意見書

(分冊-II: 川内原子力発電所に対する設計基準地震動の設定プロセスとそれに基づく耐震安全性についての考え方、および、安全目標の適合性に対する評価に関する諸問題)

作成日: 2015年9月28日

加速度 (水平方向 : Ss-1_H)

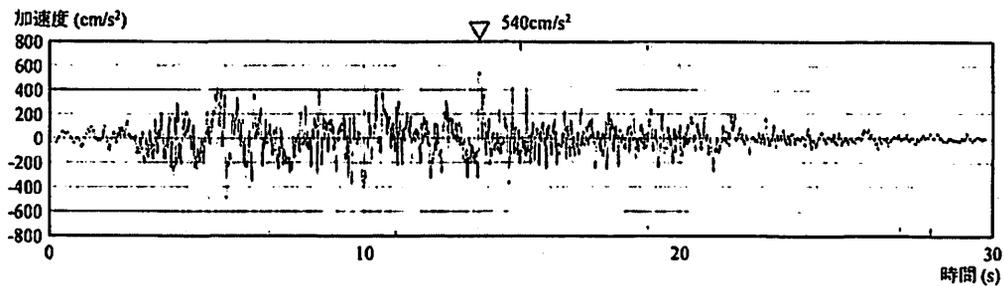
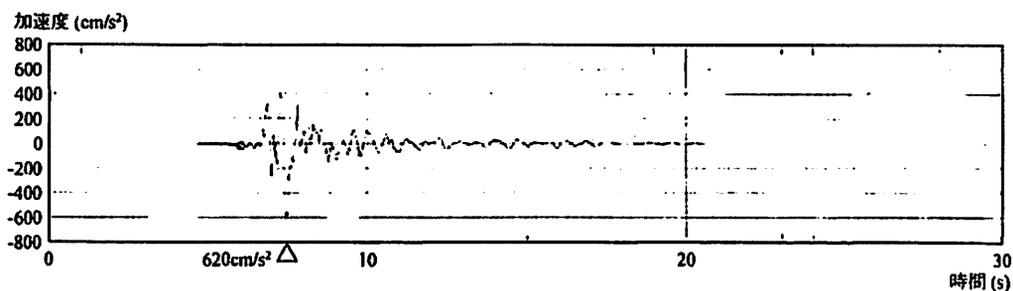
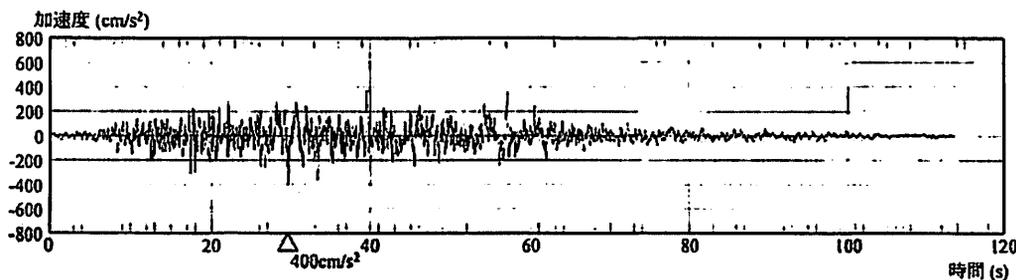
この違いは、Ss-1 と Ss-2 のそれぞれのスペクトルに対応する時刻歴波形に反映されている。すなわち、Ss-1 の時刻歴波形を見ると、最大加速度は 540cm/s^2 であるが、比較的大きな加速度が 30 秒近くにわたって続いているが、Ss-2 の時刻歴波形においては、最大加速度こそ 600cm/s^2 と大きい、その前後の比較的大きな加速度の継続時間が数秒しかない。因みに、震源地が遠方の琉球海溝である場合の Ss-L の時刻歴波形においては、最大加速度は 400cm/s^2 であるものの、前後の比較的大きな加速度が、100 秒にもわたって続いている。

結局、Ss-2 の場合、長周期の領域の加速度が著しく小さいことから、応答スペクトルの形状を合成するために必要なランダムな正弦波の数は極端に少なくてもよく、短時間で終わってしまう。言い換えると、複数の線分からなる一見単調な Ss-1 や Ss-L の設計応答スペクトルの場合の方が、これを近似するためより膨大な数のランダムな正弦波の重ね合わせが必要となり、その結果、模擬地震の時刻歴波形がより長時間に及ぶのに対し、長周期領域における加速度が著しく低く複雑な曲線として描かれている Ss-2 の設計応答スペクトルの方は、より少ない重ね合わせによって模擬できてしまうため、模擬地震の時刻歴波形が、数秒間の短いもので足りてしまうことになる。

このことは、時刻歴波形が耐震解析に用いられる場合にも影響する可能性がある。一般に、地震動と破損の関係は PGA(表面最大加速度)だけで決定されるものではなく、たとえば、CAV(累積絶対速度)と呼ばれる指標とより相関性があるとも言われている。これは、加速度時刻歴波形を1秒毎に区切り、それぞれの中に24.5ガル(0.025g)以上のピークがある場合その面積を算出し、それらを全時刻歴に渡って積算した値のことである。Ss-2の時刻歴波形に対するCAV値が、Ss-1だけでなくSs-Lのそれらに対してさえも顕著に低いことは、実際に計算することによって容易に示すことができるはずである。(ただし、時刻歴波形は図で与えられているだけで、これの元になるデジタル情報が公開されていないため、実際に計算することができず、以上は、図の概観に基づく推定である。)債権者らが、このような一般的な予期との違いや特徴を指し、これらの原因であるSs-2の策定を「偽装」と疑ったとしても理解できる。

(注) 質点番号は、同提出資料中、「第2-1図 原子炉格納施設の地震応答解析モデル(水平方向)」により、次図のとおり。

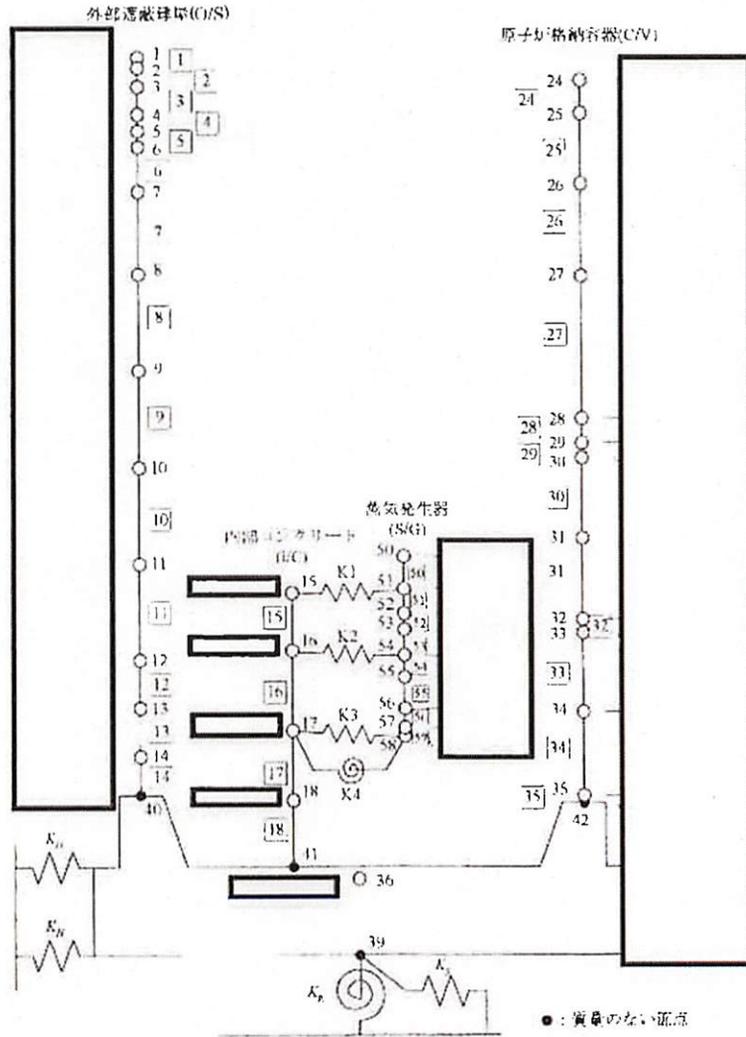
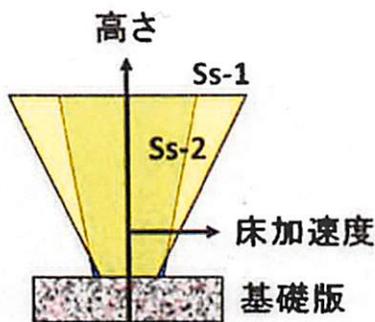
応答スペクトル Ss-2 を追加したことによって床加速度が増加するのは、もともとその絶対値が小さな建屋基礎版の近傍に限られ(前頁の表では、質点番号「35」(原子炉格納容器の付け根部)が唯一であり、Ss-1 において 0.61g、Ss-2 において 0.66g という軽微な差である。)、基礎版から上方に離れていくにつれて急速に影響が減少していくようすがわかる。

従って、全体的には Ss-2 は Ss-1 に完全に包絡されていることになり、Ss-2 が追加されたことで、厳しい地震荷重に耐えるための新たな対応が必要になることはない。(左の概念図を参照) 債権者らが、もし、このトリック的な特徴を指して「偽装」と指摘しているのだとするならば、筆者は、これを特に厳しい非難的な表現だとは思わない。

債務者が川内原子力発電所に対して設定した設計基準応答スペクトル(Ss-1、Ss-2)と米国カリフォルニア州にあるサン・オノフレ原子力発電所、ディアブロ・キャニオン原子力発電所に適用されている設計基準応答スペクトル、および、RG 1.60 による設計基準応答スペクトルとの比較

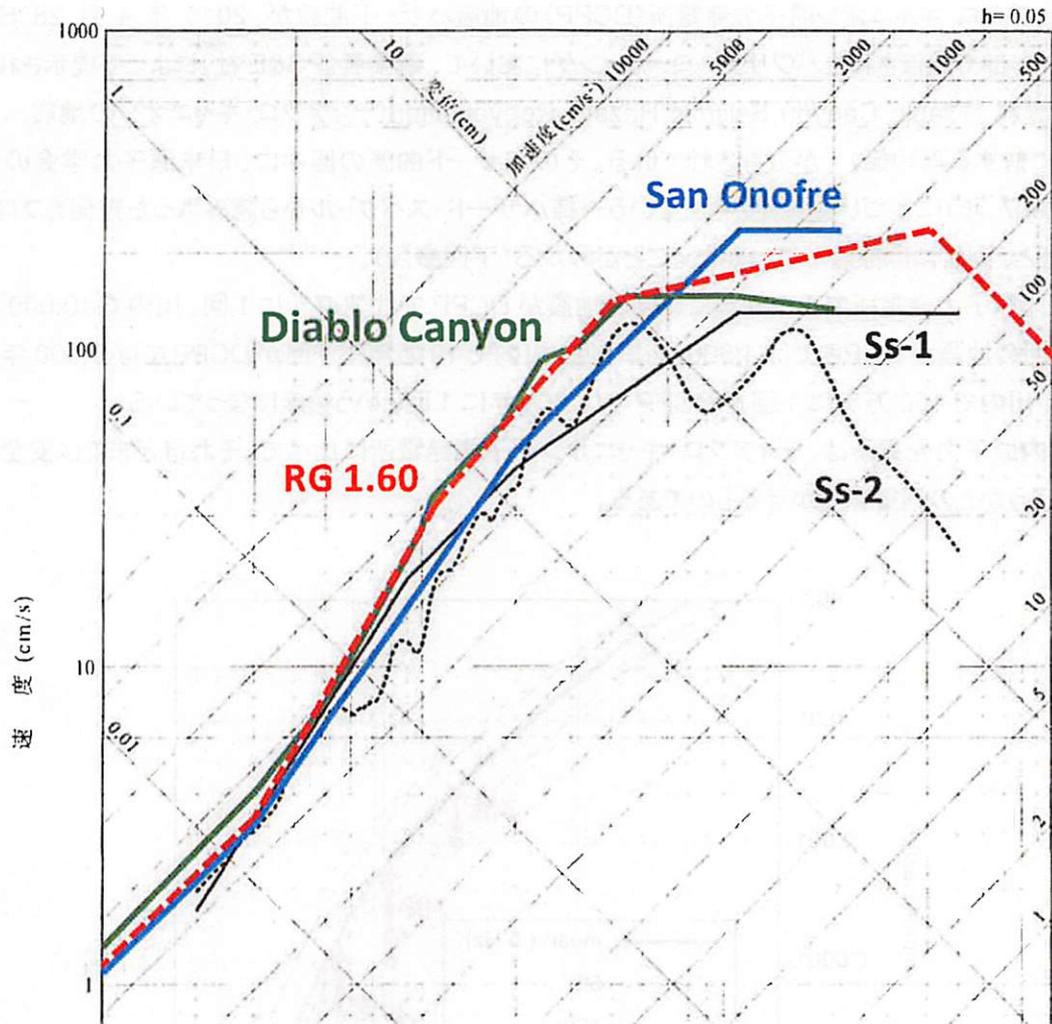
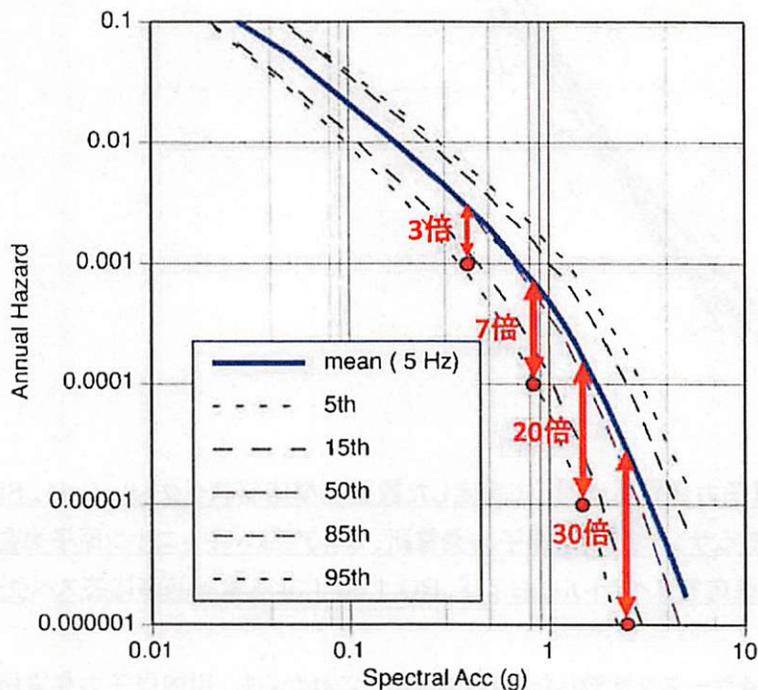
上図は、次の4ケースを比較したものであるが、これからも、川内原子力発電所の設計応答スペクトル(Ss-1 + Ss-2)が、十分保守的に設定されたものではない印象を受ける。

- 川内原子力発電所の設計応答スペクトル(Ss-1 + Ss-2)
- RG 1.60 の設計応答スペクトル(ただし、PGA = 600 ガルと設定)
- サン・オノフレ原子力発電所の設計応答スペクトル
- ディアブロ・キャニオン原子力発電所の設計応答スペクトル
